# Centrale Nucléaire de Fessenheim : appréciation du risque sismique

# **Expertise**

# RÉSONANCE Ingénieurs-Conseils SA

Carouge, le 5 septembre 2007

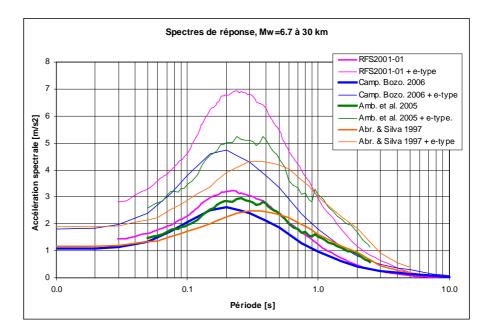
Tout d'abord, on peut constater que le spectre issu de la relation RFS2001-01 (39) se situe aux "alentours" des spectres des autres relations. Néanmoins, des différences notables peuvent être observées, atteignant un facteur 2 pour les périodes supérieures à 2 s. D'où l'intérêt d'utiliser, pour une étude concrète, plusieurs relations d'atténuation.

Cependant, les différences évoquées entre les différentes relations d'atténuation restent relativement modestes par rapport à l'écart-type. Ainsi se pose la question de savoir s'il suffit de retenir la moyenne des mouvements du sol ou si la moyenne plus un écart-type serait plus appropriée (voir discussion au chapitre 4.5).

Figure 2 : Valeurs d'accélérations maximales de la base de données de la RFS2001-01 en comparaison avec un pronostic par cette même RFS2001-01, pour un séisme de magnitude 5 (accélérations maximales du sol en fonction de la distance du séisme au site considéré).

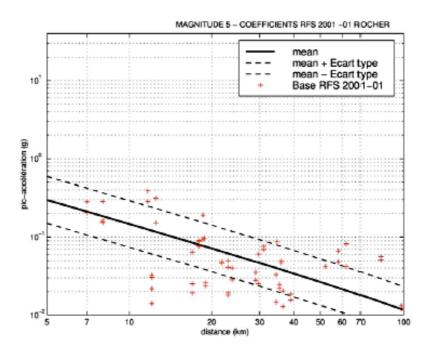
La figure 2, tirée du document (31), illustre bien ce que signifie cette variabilité. Même en tenant compte de la moyenne plus écart-type dans un pronostic, il y aura toujours des accélérations dépassant ce pronostic. Dans une étude probabiliste, il est possible de tenir entièrement compte d'une telle variabilité.

Deuxièmement, et ceci est plus important, la prise en compte de la moyenne plus un écart-type, comme pratiqué dans plusieurs pays selon (47), nous semblerait nettement plus appropriée. Même dans ce cas, il serait toujours impossible d'exclure que des mouvements plus forts que pronostiqués ne puissent se produire.
